VILLE DE SAINT CYR SUR MER

EXTRAIT DU REGISTRE DES DELIBERATIONS DU CONSEIL MUNICIPAL

Rappel de la procédure et du projet

RAPPORT CONCERNANT L'ENQUETE PUBLIQUE RELATIVE A
« LA REVISION N°1 DU PLAN LOCAL D'URBANISME DE LA COMMUNE
SAINT-CYR-SUR-MER »

Carte du risque incendie :

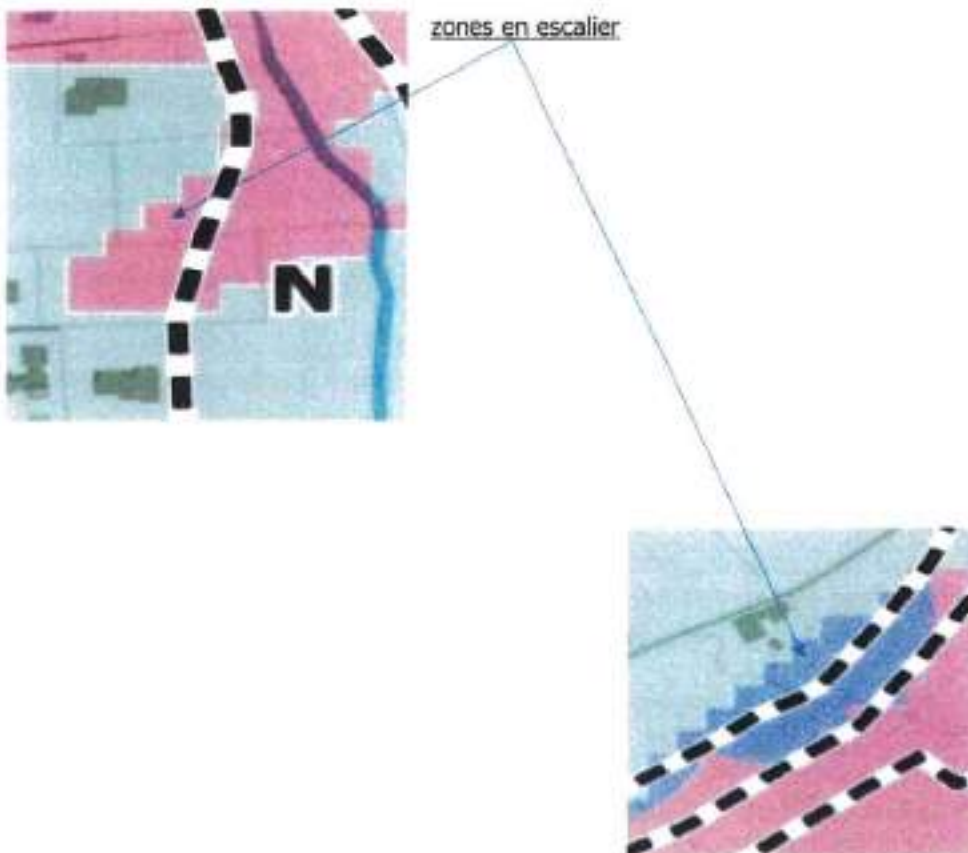
- ⬇ force est de constater que *"l'évolution des constructions existantes en zone UM (hors secteur UMf)"* est pratiquement impossible car il existe un cumul d'interdictions en liaison avec la réglementation du risque incendie ;
- ⬇ le public déplore également l'impossibilité de "regroupement familial", car il veut mettre à profit des surfaces de parcelles gardées à cet effet, mais qu'il ne peut donc plus utiliser à des fins de construction ; serait-il possible de proposer à ce public de créer des co-propriétés sur une même parcelle et d'augmenter la possibilité de construction en fonction de la grandeur de la parcelle ?
- ⬇ selon des dires oraux, des communes voisines (dont La Cadière d'Azur) auraient des zones UM qui auraient des hauteurs de construction différentes, supérieures à 3m.
Existe-t-il une harmonisation possible entre les communes à cet effet ?

Le porté à connaissance en date du 4 Juillet 2024, traduit dans le projet du PLU par la carte des risques incendie, concrétisée par la superposition de plusieurs facteurs (aléa, vent dominant, défense possible, urbanisation etc...), qui pénalise des projets individuels par l'existence des zones F1 et F2 mais n'a pas été remis en cause par le public.

Carte du risque incendie :

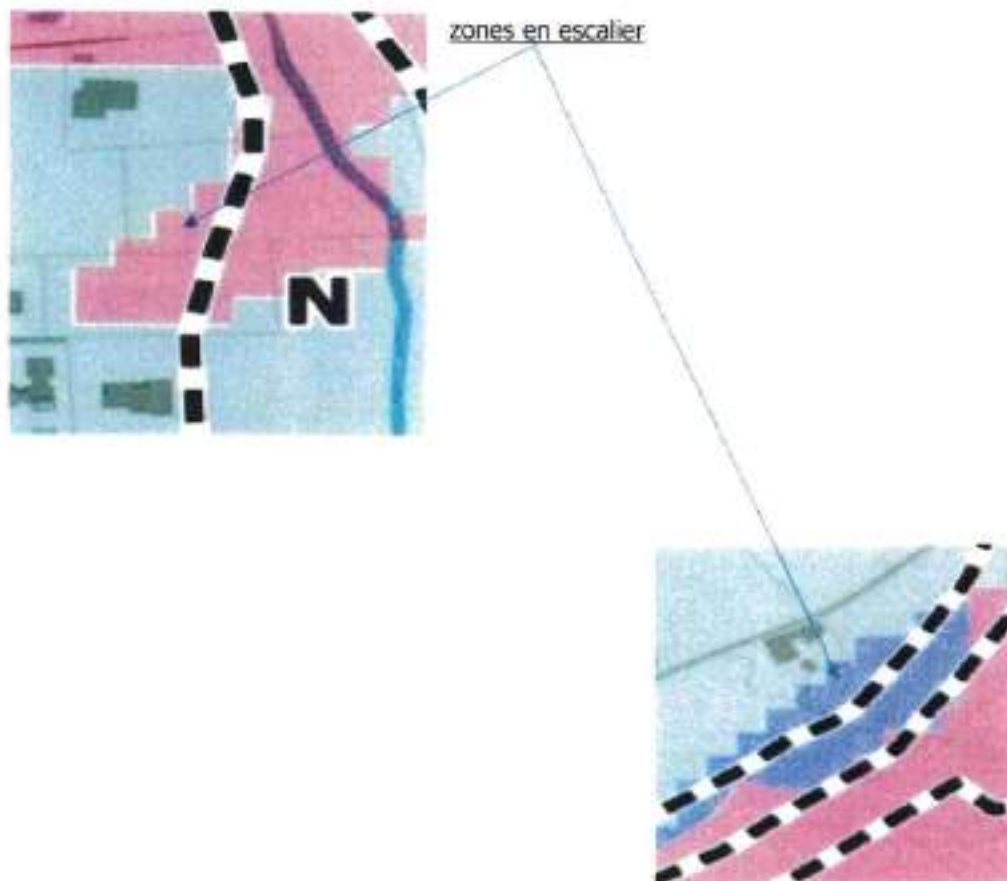
Par ailleurs, la rédaction du règlement doit être clarifiée de manière à ce que l'évolution et la rénovation des constructions à destination d'« habitation » légalement identifiées soient clairement possibles dans les conditions définies à l'article UM2-3 e) et f) et que la contradiction avec les alinéas a) et b) de ce même article soit levée.

Le porté à connaissance en date du 4 Juillet 2024, traduit dans le projet du PLU par la carte des risques incendie, concrétisée par la superposition de plusieurs facteurs (aléa, vent dominant, défense possible, urbanisation etc...), qui pénalise des projets individuels par l'existence des zones F1 et F2 mais n'a pas été remis en cause par le public.
